AUTORIDAD NACIONAL DE LICENCIAS AMBIENTALES

RESOLUCIÓN N° 1841

“Por la cual se resuelve un recurso de reposición interpuesto en contra de la Resolución 1146 del 5 de junio de 2023 y se toman otras determinaciones”

Figura 1. Criterios de delimitación del Área de Influencia del medio biótico presentada por la Sociedad.

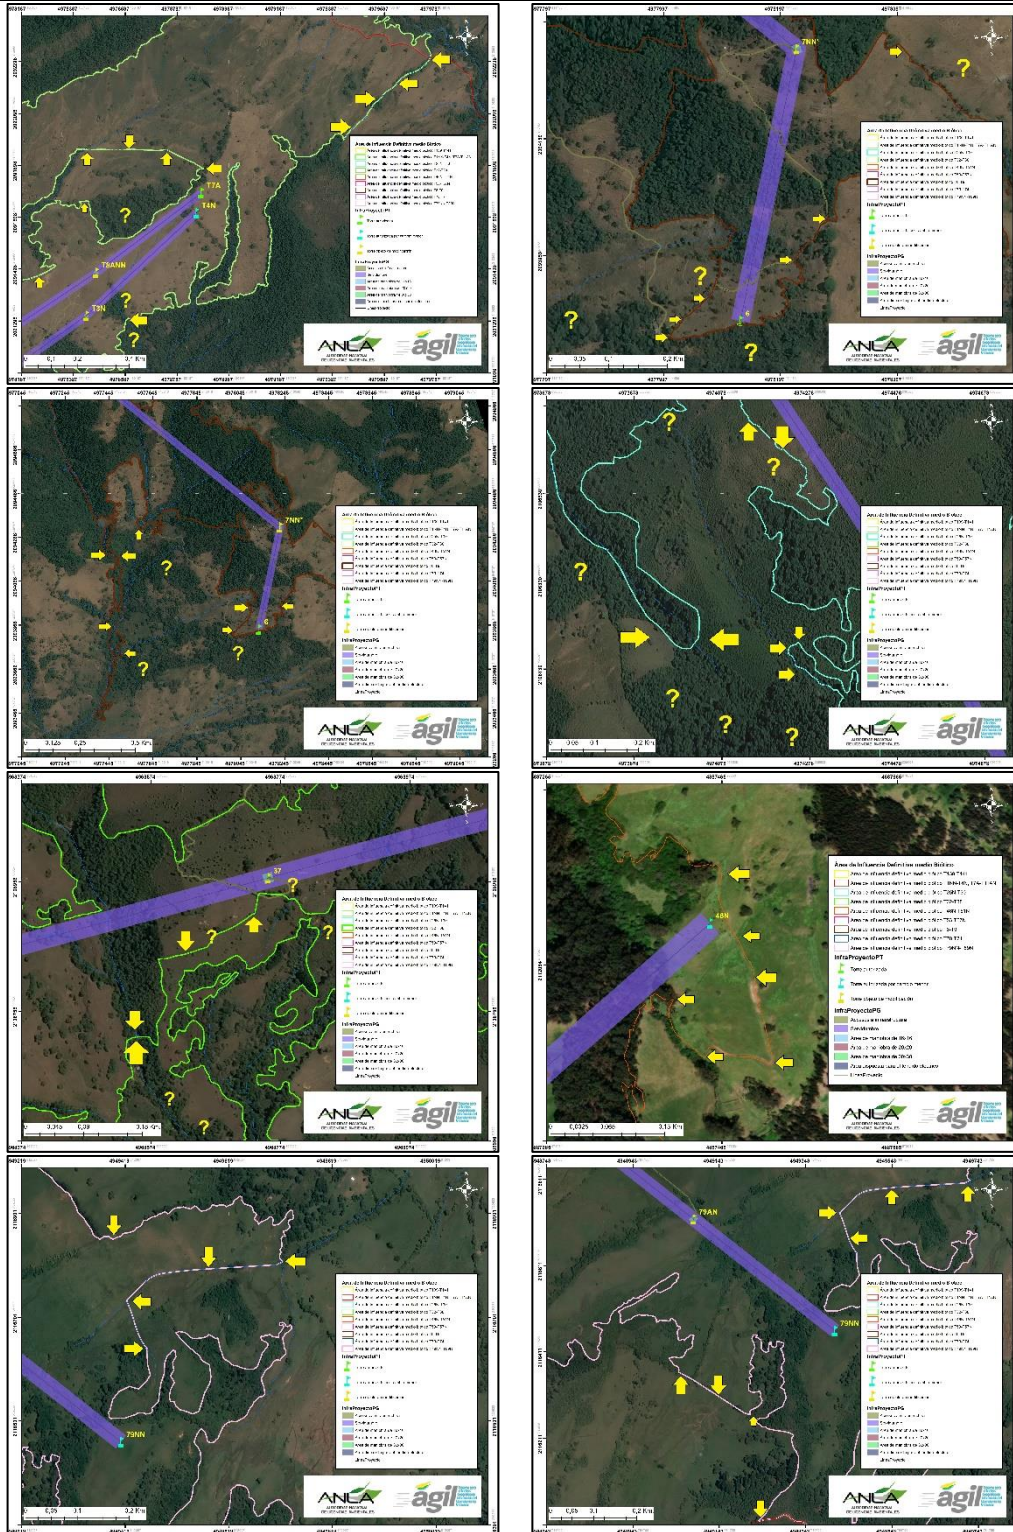
Respecto a la solicitud de revocación de los numerales 3, 5 y 6 de la ficha SFS Programa de seguimiento y monitoreo del recurso de fauna del ordinal i. Medio biótico del Artículo Noveno de la Resolución 1146 del 5 de junio del 2023, si bien entre los argumentos de la Sociedad señala diferentes acciones de atención del manejo de fauna silvestre en el Plan de Manejo Ambiental “Manejo de fauna el código F-fs” el cual tiene como objetivo prevenir incidentes con individuos de fauna silvestre a partir de actividades con el registro de eventos de ahuyentamiento, rescate y reubicación de individuos, rescate de nidos, señalización, charlas ambientales, planillas de campo, registro fotográfico y su reporte en el Modelo de Almacenamiento Geográfico, el Equipo Técnico Evaluador de la ANLA considera mantener la obligación dando claridad que los numerales mencionados anteriormente, se establecieron como resultado de la incertidumbre de la trascendencia de los diferentes impactos negativos en los componentes de fauna y flora silvestre en

Con respecto a la potencial trascendencia de impactos el Equipo Técnico Evaluador de la ANLA identificó que, en el área de influencia del medio biótico definida por la Sociedad, en diferentes sectores se realizó la delimitación con base a criterios físicos (p.ej. caminos, senderos y drenajes sencillos); áreas que se presentan en las siguientes figuras. Entre los diferentes ejemplos expuestos, también se identificó en la delimitación del área de influencia biótica áreas sin criterio de continuidad de coberturas naturales de la tierra (p.ej. bosque de galería y/o rípario, bosque denso alto de tierra firme, bosque fragmentado y vegetación secundaria), sitios donde se debe dar mayor prioridad durante la ejecución de los monitoreos de seguimiento de fauna silvestre y la verificación de medidas de manejo establecidas por el proyecto.

De la misma forma, no se considera procedente revocar los numerales 3, 5 y 6 de la ficha “SFS Programa de seguimiento y monitoreo del recurso fauna”, como quiera que la evaluación realizada en el trámite de modificación de licencia ambiental generó incertidumbre de la trascendencia de los diferentes impactos negativos en los componentes de fauna y flora silvestre en diferentes sectores del área de influencia del medio biótico delimitada por la Sociedad, por esta razón fue necesario imponer las obligaciones establecidas en la ficha, en consecuencia, se confirman los numeral 3, 5 y 6 de la Ficha “SFS Programa de seguimiento y monitoreo del recurso fauna”, del ordinal i Medio Biótico del artículo noveno de la Resolución 1146 del 5 de junio de 2023, tal y como quedará plasmado en la parte resolutive del presente acto administrativo.
